Abwägung Ergebnisse Auditbericht (Auditphase 1) vom 05.03.2020; Schußler Plan, Nürnberg

Knotenpunkt Schwabacher Straße / Südwesttangente (FT 286)

Lageplan **Auditphase 1 vom 05.03.2020**

Anlage: Auditierter Lageplan aus Beschluss SpA/0742/2019

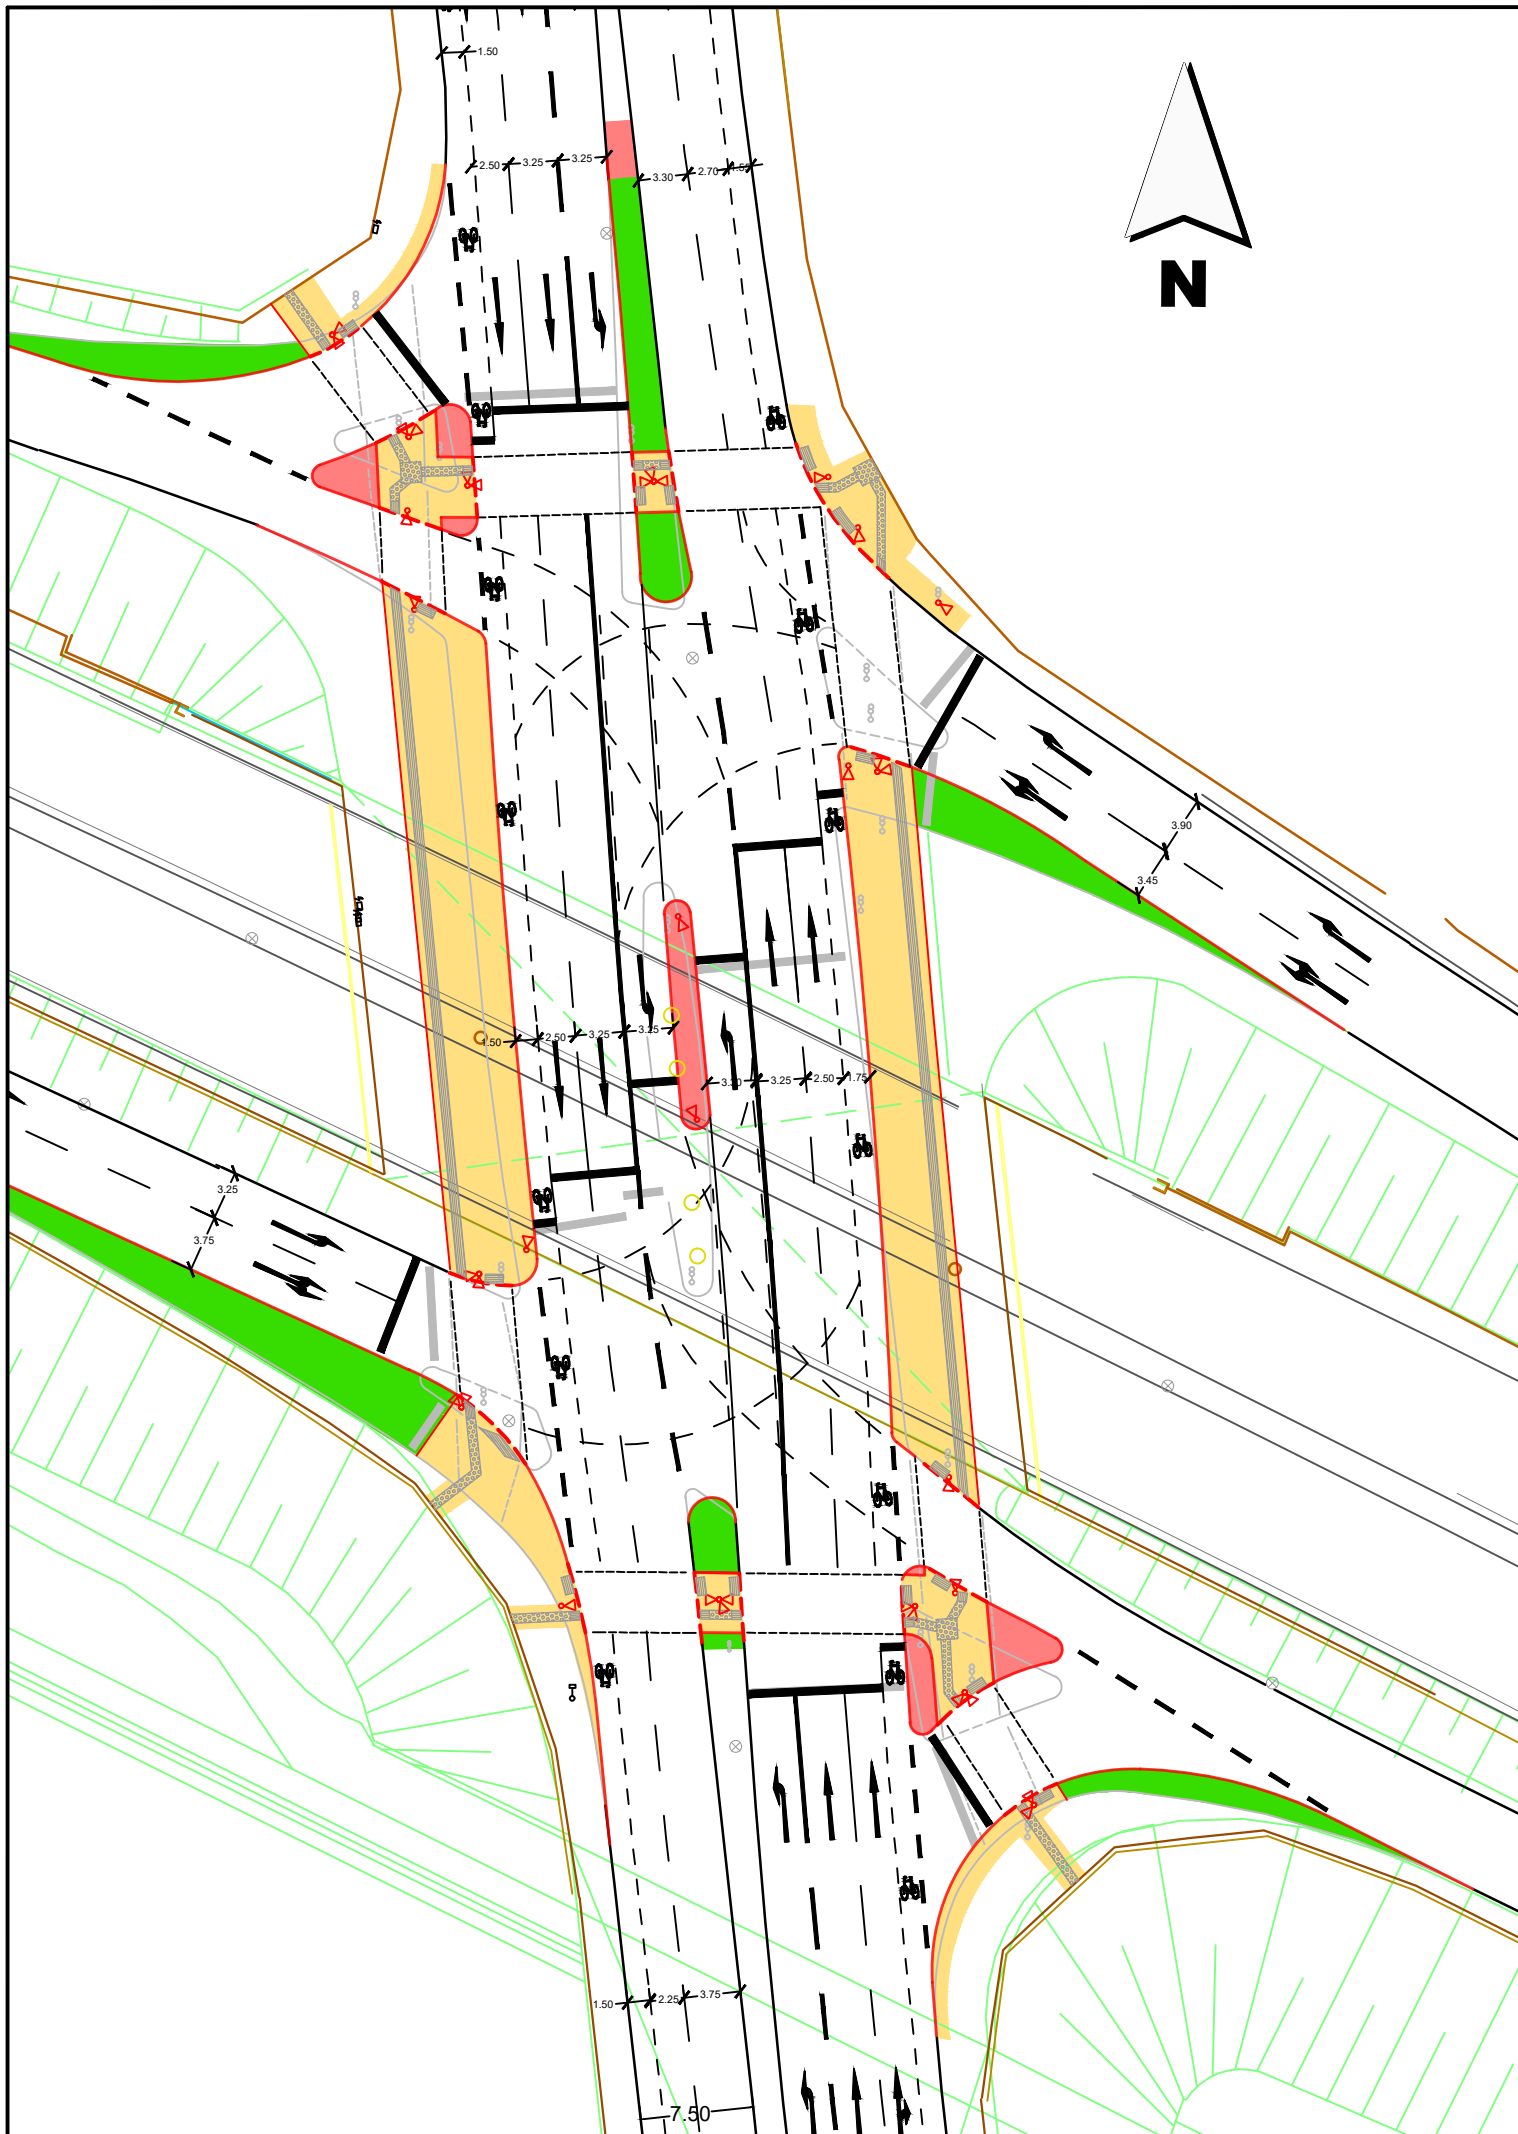
#lfd. Nr.	Stellungnahme oder Einwand ggf. sinnwährend gekürzt bzw. angepasst	Abwägungsvorschlag des Baureferats Entwurf durch SpA-Vpl
1)	Sichtfelder	Die Sichtfelder wurden überprüft und sind eingehalten

2)	Begreifbare Radwegführung am Anschluss an den Bestand	In einem Anschlussprojekt südlich des aktuellen sind RVA in Form von Schutzstreifen vorgesehen. Der Übergang zu diesen wie auch in den aktuellen Bestand wurde zusätzlich im Plan dargestellt. Auf der nördlichen Seite existieren derzeit keine Planung zu Radverkehrsanlagen, so dass die Planung mit der im Plan dargestellten Projektgrenze endet und die Radverkehrsanlagen vorerst wie dargestellt beginnen bzw. enden

3)	Radverkehrsführung in Gefälle- und Steigungsstrecken	Die Planung wurde in den Steigungsstrecken verändert, so dass dort durchweg RFS zur Verfügung stehen.

4)	Radverkehrsführung im Bereich der Dreiecksinsel	Die Planung wurde an dieser Stelle verändert, so dass die Rechtsabbiegefahrbahnen an Dreiecksinsel entfallen

5)	Radverkehrsführung im Knotenpunktbereich	Die Planung wurde hier dahingehend verändert, dass durchgängig RFS zur Verfügung stehen. Der Schwerverkehrsanteil liegt bei 880 Kfz(SV)/d.

6)	Winkel der überquerenden Fußgängerfurten	Die Planung wurde dahingehend verändert, dass die Fußgängerfurt rechtwinklig zur Schwabacher Str. liegt.
7)	Fahrbahnbreite auf den Rampen	Die Planung der Fahrbahnbreiten auf den Ausfahrtsrampen (im unmittelbaren Knotenpunktbereich) erfolgt innerorts hier unter Anwendung der RASt und nicht der RAA; die Fahrstreifenbreite von je 3,50m ist somit hier ausreichend.

8)	Fahrstreifenbreiten neben Radschutzstreifen	Die Restfahrstreifen neben Radschutzstreifen weisen gemäß der Betriebsweise von Radschutzstreifen lt. ERA keine Breite von 3,25m, sondern von >=2,25m auf und sind regelkonform geplant. Infolge der veränderten Planung treten Schutzstreifen nur noch auf der freien Strecke, aber nicht mehr im Knotenpunktbereich auf
